Commune de Baden

**LOCAL D'URBANISME
MODIFICATION N°6 SIMPLIFIEE**

NOTICE DE PRESENTATION

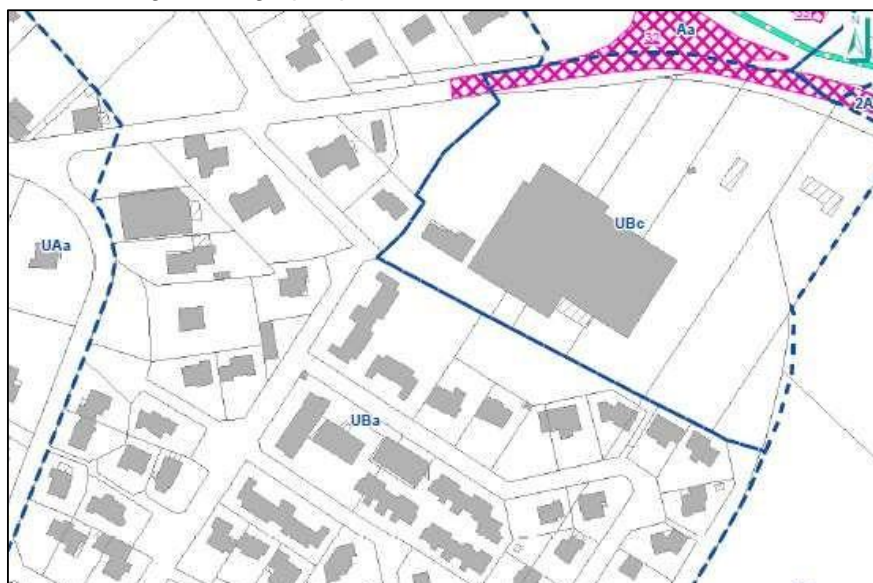
La commune souhaite également laisser la possibilité d'avoir un bâtiment qui marque architecturalement l'entrée du bourg tout en s'insérant dans le tissu environnant. Afin de pouvoir retenir le meilleur parti pris architectural, elle souhaite laisser un peu plus de souplesse et donner la possibilité d'avoir les formes suivantes :

- soit un bâtiment avec comble,
- soit avec un toit terrasse
- soit avec attique.

Ainsi à l'article UB 10, l'acrotère sera limité à 6.5m au lieu de 4.5m (voir tableau ci-avant).

Par ailleurs, à l'article UB11, le 4^{ème} alinéa des dispositions particulières sera rectifié de la façon suivante :

« les toits-terrasses des constructions (hors dépendances) sont autorisés sous réserve que la surface de ces toits reste inférieure à 1/3 de la surface couverte du bâtiment sur lequel sera réalisée la toiture-terrasse, *sauf en zone UBa1 où les toitures terrasses sont autorisées sur la totalité du bâtiment et de ses annexes.* »

Extrait du règlement graphique avant

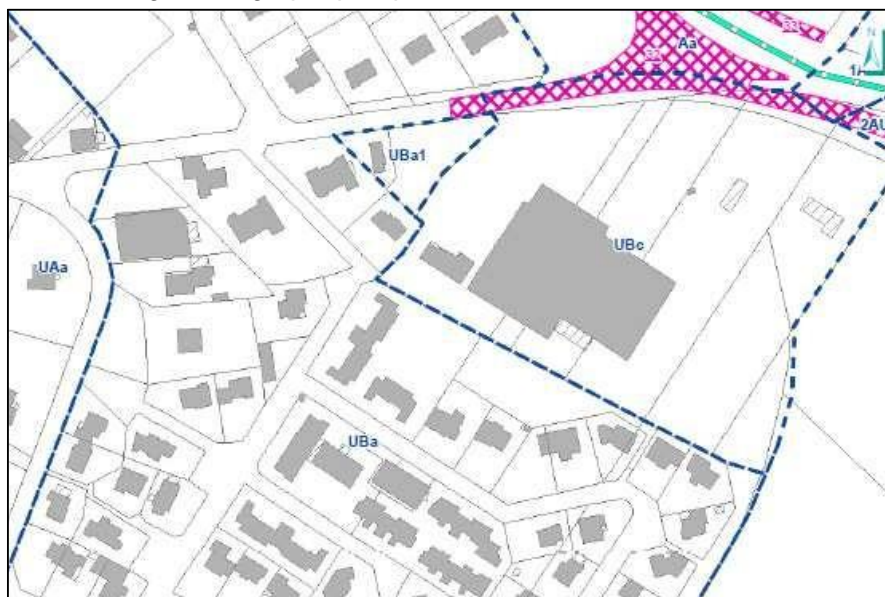
Les ajustements ne concernent que le projet de la rue des frères Le Guénédal situé en zone UBa et portent sur le stationnement et les hauteurs. Afin de limiter la portée de ces ajustements et de ne pas augmenter de plus de 20% les droits à construire, les ajustements ne porteront que sur les parcelles concernées par le projet en créant un sous-secteur « Uba1 ».

Extrait du règlement graphique après
